《紺谷吉弘氏講演：「設楽ダムサイトの地質について」》

(1) 設楽ダムの課題

(2) 緩みゾーンの検討と国交省報告書の問題点

設楽ダムの課題

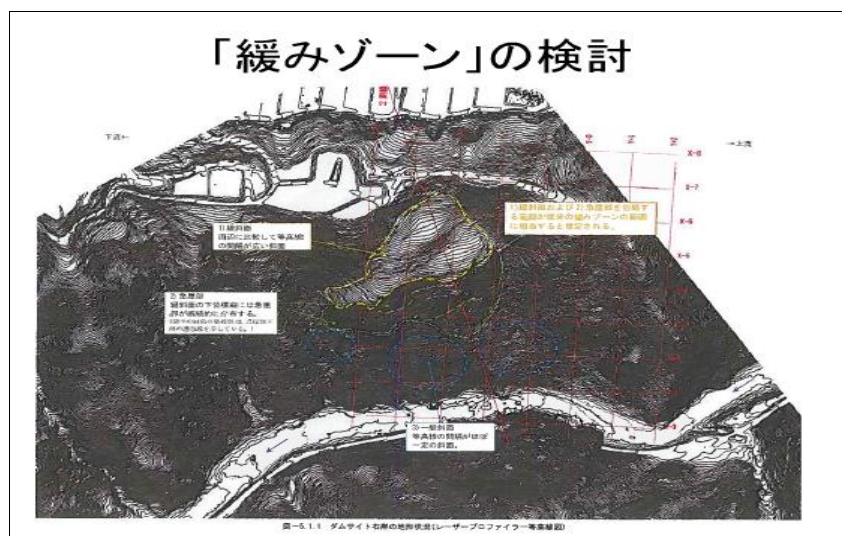
懸案事項(1992年(平成4年))

- 地質及び地質構造、断層の性状
- ダムサイト付近の岩盤の緩み、風化、被覆状況
- 松戸地区の二重山稜地の成因
右岸のゆるみが激しい
- 第三紀層と先第三紀層との境界状況の把握
貯水池外への漏水が懸念
- ダムサイトの地滑り・崩壊地の調査

- 1 地質の課題
領家変成岩類と設楽層群との不整合、貫入岩類、変質
- 2 断層・小断層・亀裂
NEE-SWW、NNW-SEE、N-S方向の断層系、小断層
- 3 地滑り・ゆるみゾーン、風化層の発達
- 4 松戸地区の凹地形の成因が未解決
- 5 地下水の浸透による地下水位上昇の影響
- 6 地下水浸透による長期の環境汚染の可能性
- 7 ダムの寿命についての見通し(将来の負担)
